改善箇所説明図

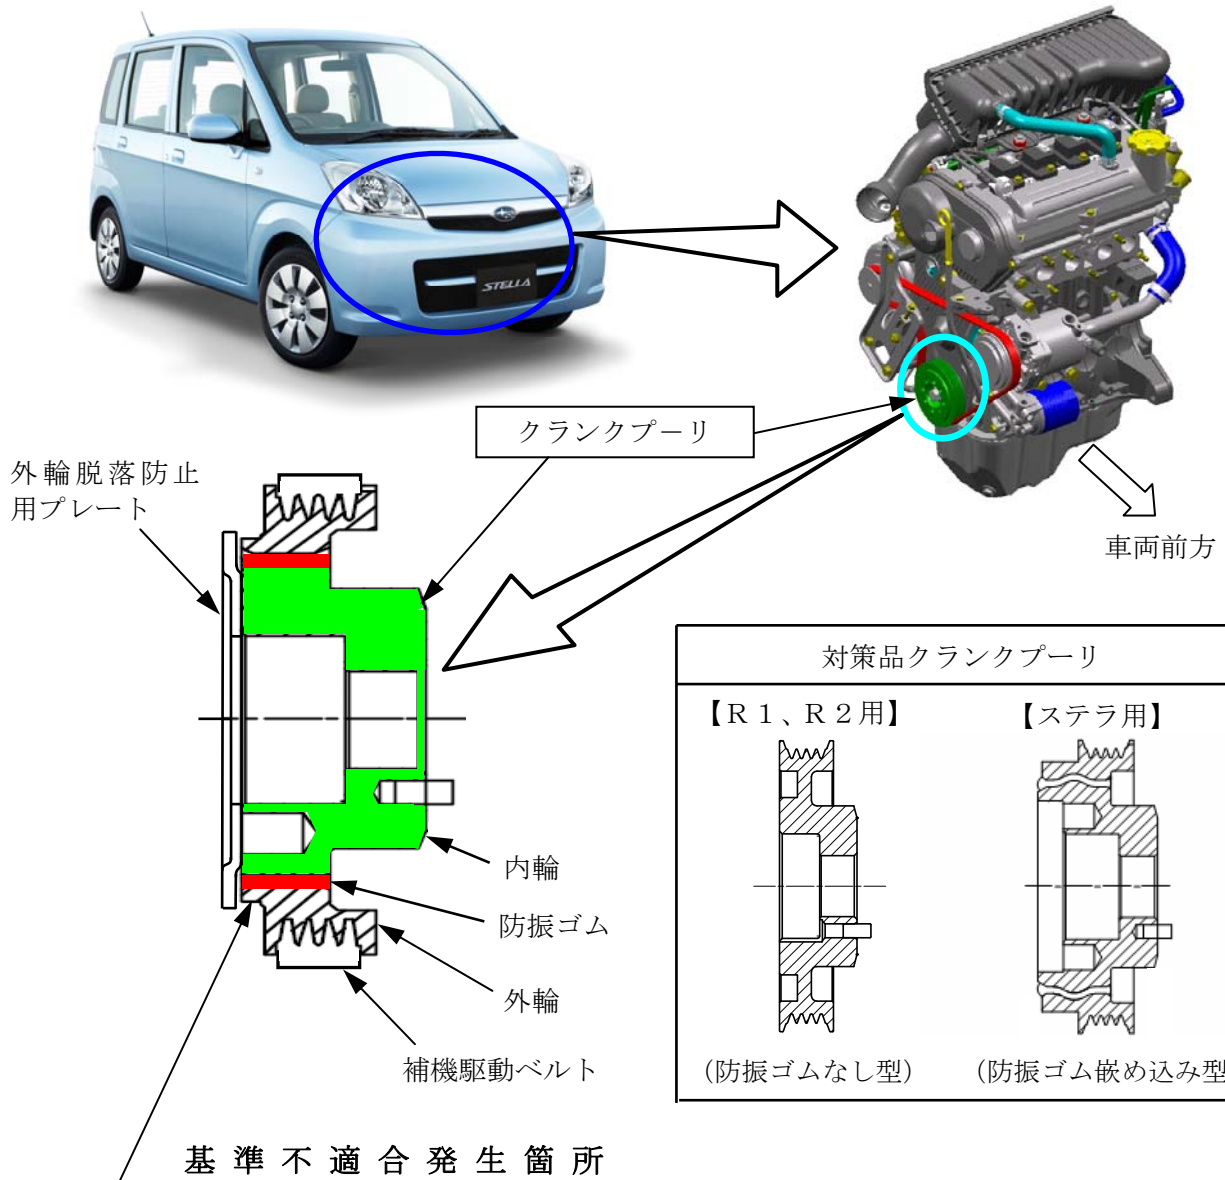
エンジンの防振ゴム付クランクプーリにおいて、当該防振ゴムの接着面が製造工程不良等のため、使用過程において剥離するものがある。そのため、当該クランクプーリの外輪が空転し、発電機が作動しなくなり、エンジンが停止するおそれがある。

全車両、クランクプーリと外輪脱落防止用プレートを取り外し、クランクプーリを対策品に交換する。また、当該作業時にクランクプーリと外輪脱落防止用プレートが接触している場合、又は、補機駆動ベルトの損傷が認められる場合は、補機駆動ベルトを新品に交換する。

ストラットの取付ボルトの頭部に白ペイントを塗布する。
